**REPONSES A L'AVIS DE LA MRAE EMIS DANS LE CADRE DE
L'INSTRUCTION DU DOSSIER DE DEMANDE
D'AUTORISATION ENVIRONNEMENTALE**

**SNC SH FOUCHERES
ZONE D'ACTIVITE DE L'AIRE DE VILLEROY
89150 FOUCHERES**

**Avis de la Mission Régionale d'Autorité environnementale
de Bourgogne-Franche-Comté
sur le projet de construction d'un entrepôt logistique
au sein de la zone d'activités de l'aire de Villeroy
sur la commune de Fouchères (89)**

N °BFC-2022-3546

Figure 5. *Cartographie sonore 2D – Niveaux de bruit particulier*

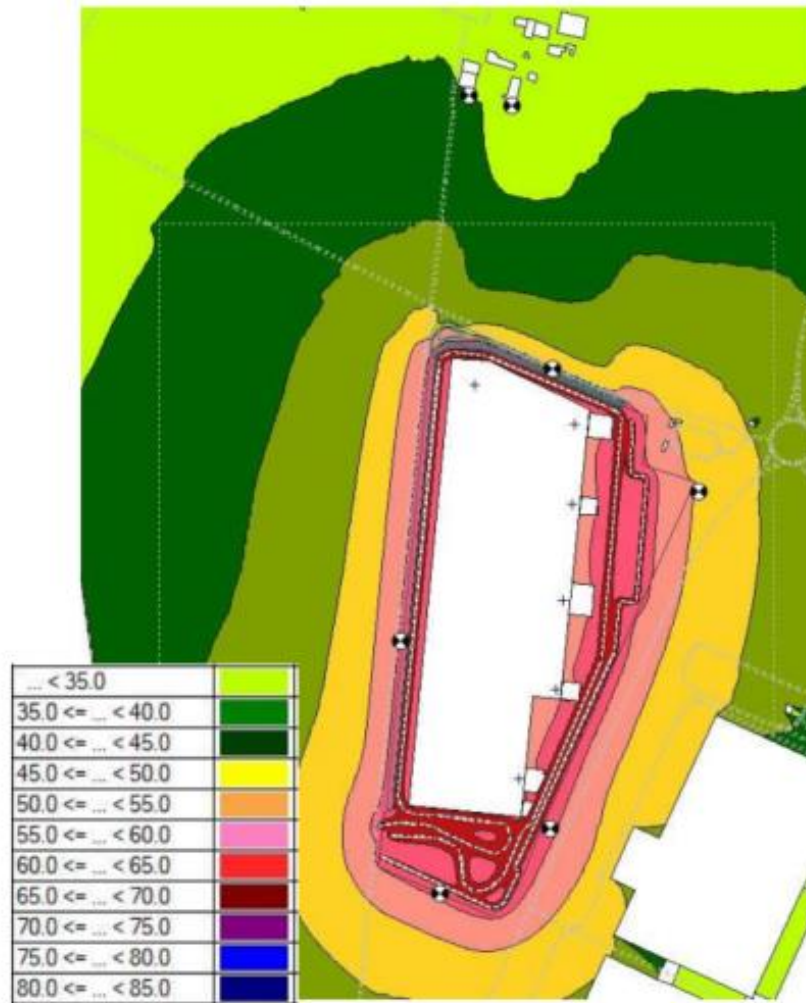
La MRAE recommande de réaliser une modélisation de l'impact sonore du projet, de compléter si nécessaire les mesures prévues (merlon paysager) et d'effectuer une vérification des niveaux sonores après mise en service du site de façon à définir des mesures correctives si nécessaire.

Une étude d'impact acoustique a été réalisée en Août 2023 par Delhom acoustique. Cette étude est jointe en Pièce complémentaire 1 de la présente note. Par ailleurs dans le cadre de réponse à la demande de complément du 10 juillet 2023, une version consolidée du dossier a été redéposée et comprend cette étude.

La modélisation se base sur les estimations de trafic PL et VL de l'étude d'impact. Pour les besoins de l'étude, nous détaillons ci-dessous les hypothèses de trafic prises en compte dans cette étude :

Point de contrôle	Niveau de bruit particulier du site en dB(A)	Bruit particulier maximal à respecter en dB(A)
POINT LP1-1	49,5	70,0
POINT LP1-2	51,5	70,0
POINT LP2-1	56,5	68,5
POINT LP2-2	57,0	68,5
POINT LP3	55,5	70,0
POINT ZER1-1	35,0	45,0
POINT ZER1-2	33,0	45,0
